Město Sokolov
Městský úřad Sokolov

VYSVĚTLENÍ ZADÁVACÍ DOKUMENTACE č. 3

„Stavební úpravy objektu č. p. 1938, Sokolov“

114	K	009-x5	Vybourání základových konstrukcí venkovního schodiště, likvidace odpadu, zásyp jam hutnitelnou zeminou	soubor	1,000
-----	---	--------	--	--------	-------

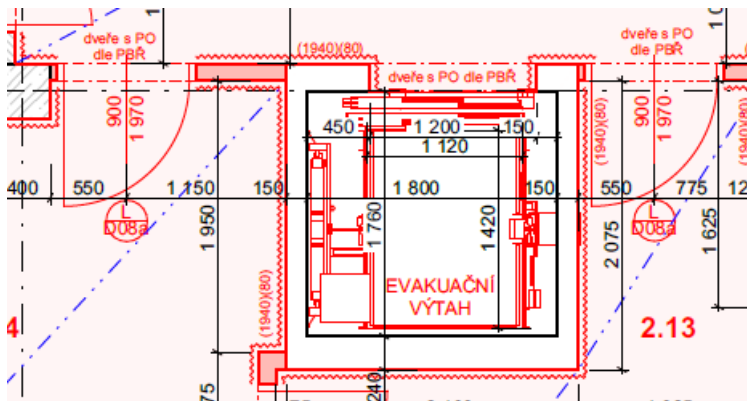
2. Pol.114- rozdělit na položky bourání ŽB kcí- objem + množství sutí pro ocenění odvozu na skládku + poplatku za skládku, vyčíslit objem zeminy pro zásyp- tak aby bylo možno při realizaci upravit dle skutečně zjištěného množství

ad dotaz 2) Provedena úprava soupisu prací – výkaz výměr (rozpočet) – položka č. 114.

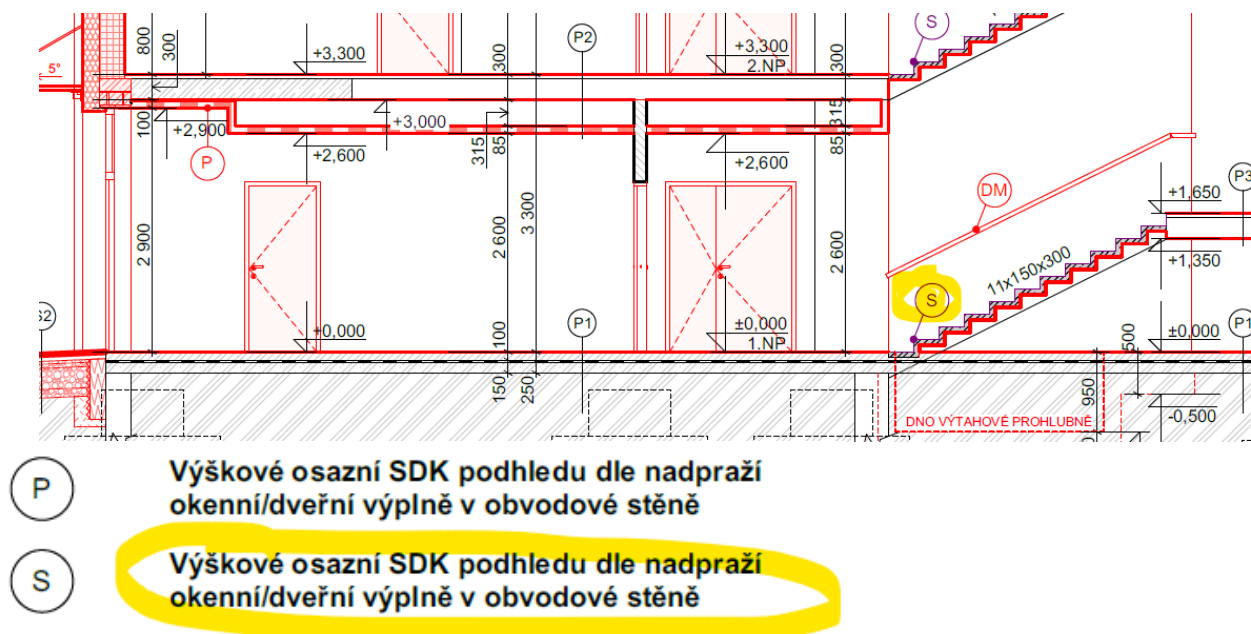
3. Ve VV je mylně uveden počet ks O06. Dle výpisu prvků a výkresů je počet těchto oken 4ks
Ve VV navíc chybí okna O06x 7ks.

ad dotaz 3) Provedena oprava soupisu prací – výkaz výměr (rozpočet).
